Valtatie 3 parantaminen välillä Hanhijärvi - Rokkakoski, Hämeenkyrö.
Tiesuunnitelma.

Suunnitelmakartta V3 plv. -180 - 1400

Pir.nro 3T-1

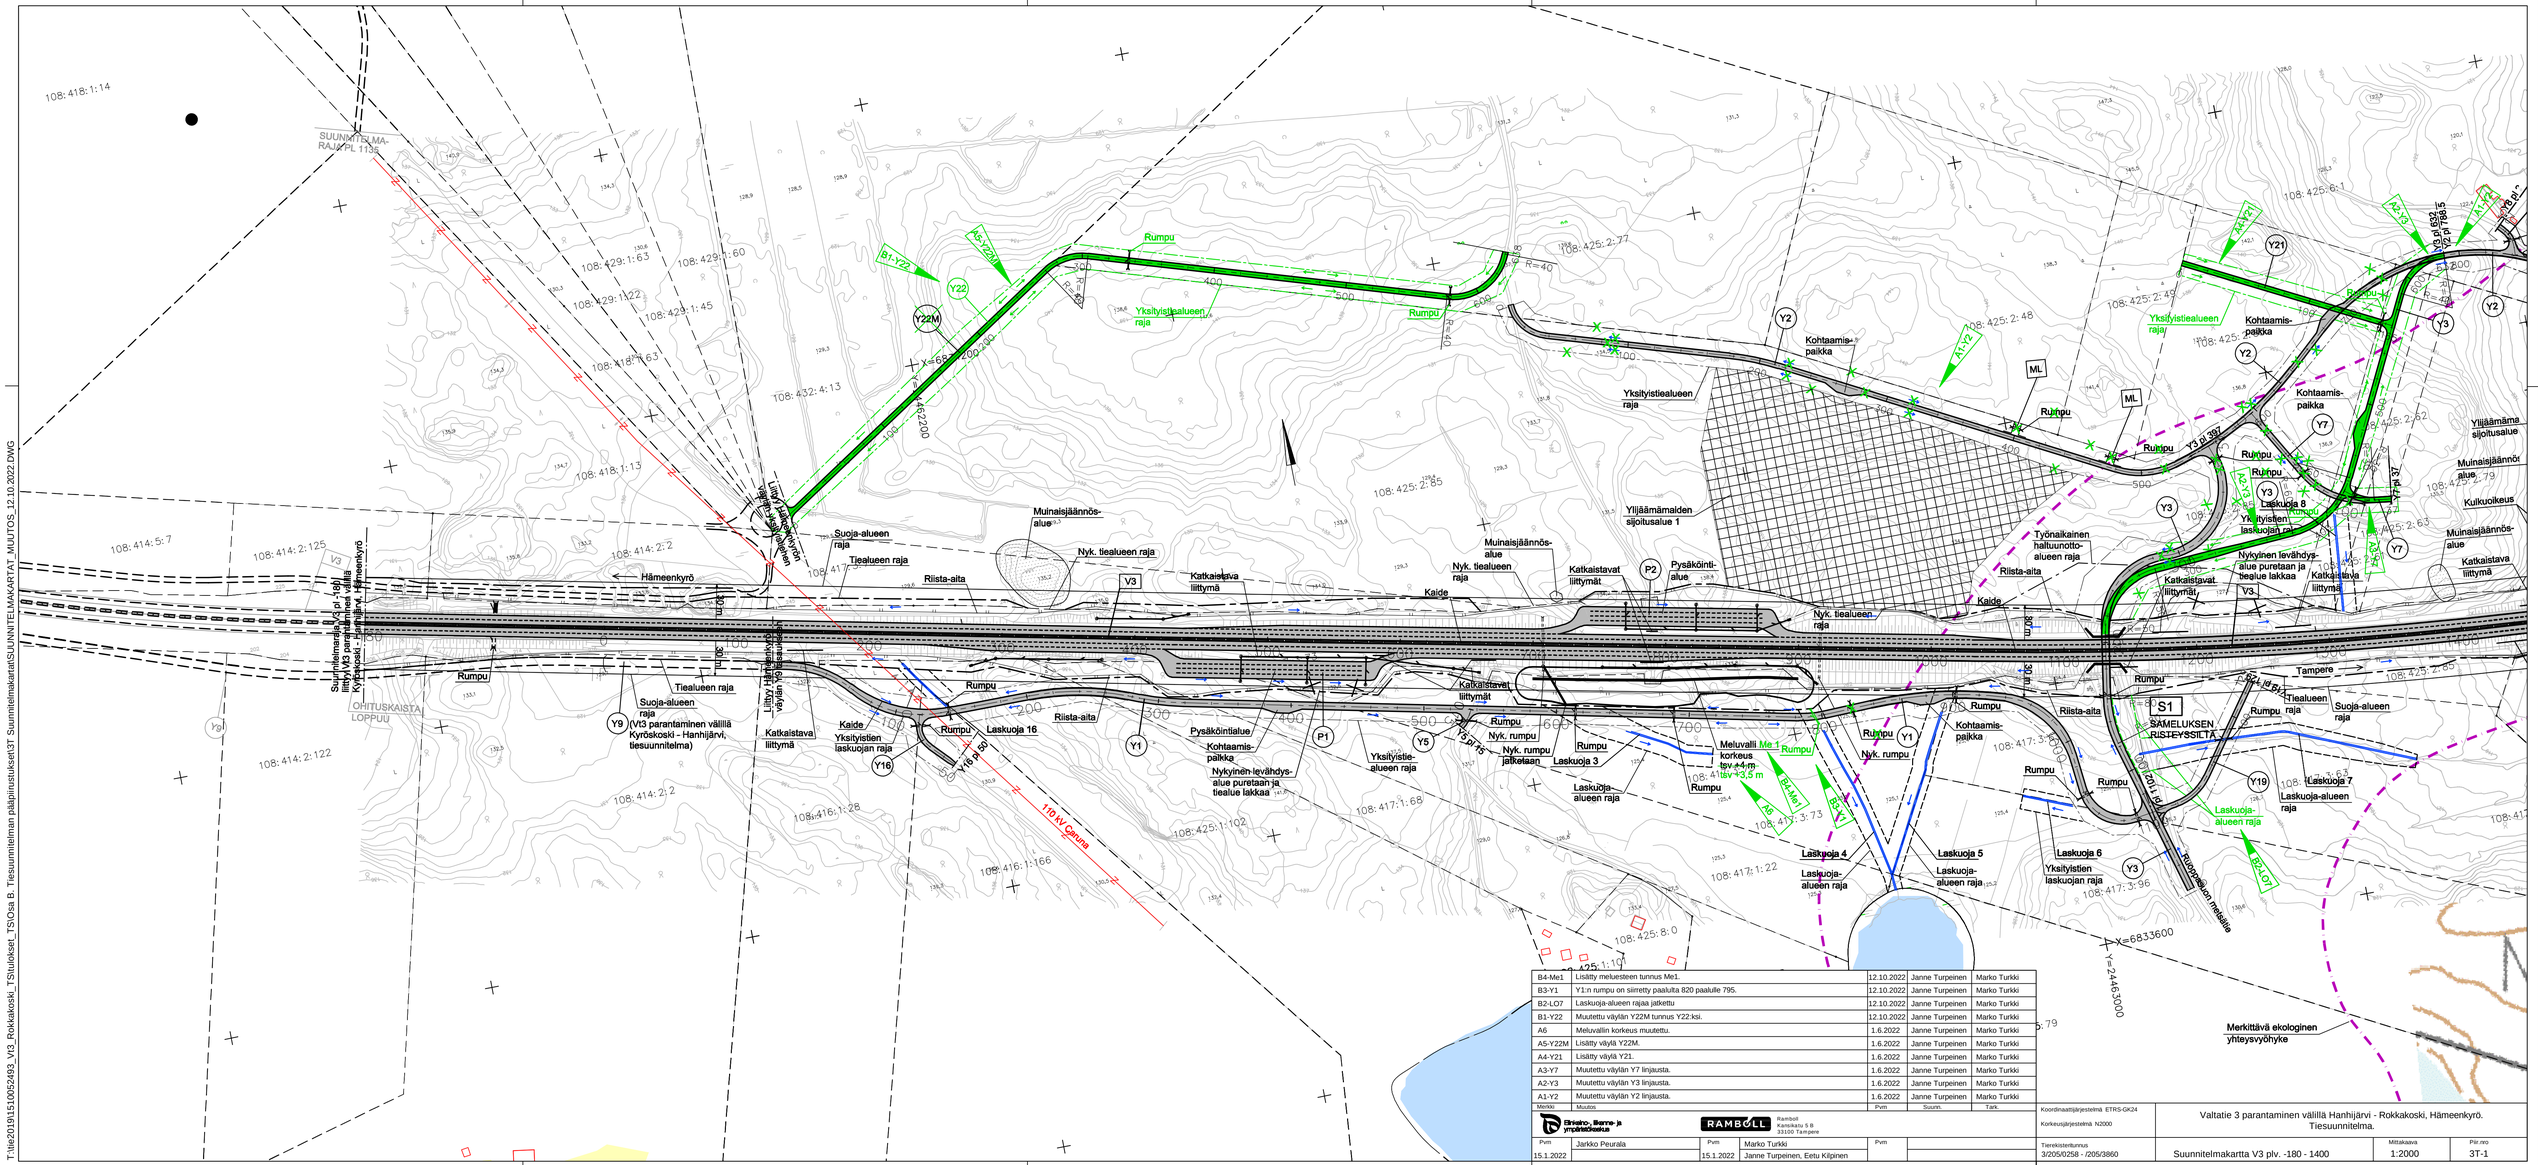
Merkki	Muutos	Pvm	Suunn.	Tark.
B4-Me1	Lisätty meluesteen tunnus Me1.	12.10.2022	Janne Turpeinen	Marko Turkki
B3-Y1	Y1:n rumpu on siirretty paalulta 820 paalulle 795.	12.10.2022	Janne Turpeinen	Marko Turkki
B2-LO7	Laskuoja-alueen rajaa jatkettu	12.10.2022	Janne Turpeinen	Marko Turkki
B1-Y22	Muutettu väylän Y22M tunnus Y22:ksi.	12.10.2022	Janne Turpeinen	Marko Turkki
A6	Meluvallin korkeus muutettu.	1.6.2022	Janne Turpeinen	Marko Turkki
A5-Y22M	Lisätty väylä Y22M.	1.6.2022	Janne Turpeinen	Marko Turkki
A4-Y21	Lisätty väylä Y21.	1.6.2022	Janne Turpeinen	Marko Turkki
A3-Y7	Muutettu väylän Y7 linjausta.	1.6.2022	Janne Turpeinen	Marko Turkki
A2-Y3	Muutettu väylän Y3 linjausta.	1.6.2022	Janne Turpeinen	Marko Turkki
A1-Y2	Muutettu väylän Y2 linjausta.	1.6.2022	Janne Turpeinen	Marko Turkki
